SERVICE INFO – INA 0083

Avlägsnande

av oljud i hjälppaggregatdriften hos Ford Transit

Tillverkare:	Ford
Modell:	Transit
Tillverkningsår:	2000 – 2007
Motor:	2.0 D
Best. nr.:	535 0223 10

Bild 1: Utbyte av fast remskiva mot generatorfrinav

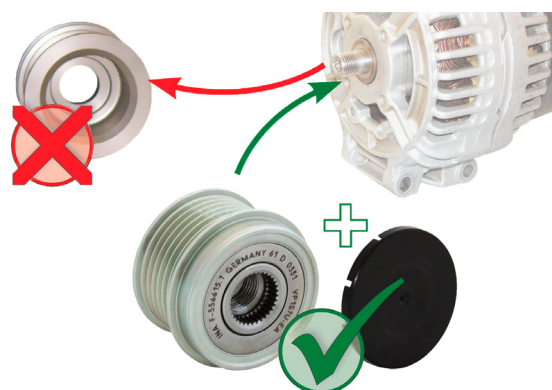
Som följd av kraftiga dynamiska rörelser hos spårremmen, kan kraftigt oljud uppstå hos fordon med fast generatorremskiva.

Som teknisk lösning marknadsför Schaeffler Automotive Aftermarket ett generatorfrinav till dessa fordon. Detta minskar den dynamiska belastningen i hjälppaggregatdriften och förhindrar på så sätt uppkomsten av buller.

Schaeffler Automotive Aftermarket rekommenderar att den fasta remskivan byts ut mot generatorfrinav 535 0223 10 hos de nämnda fordonen.
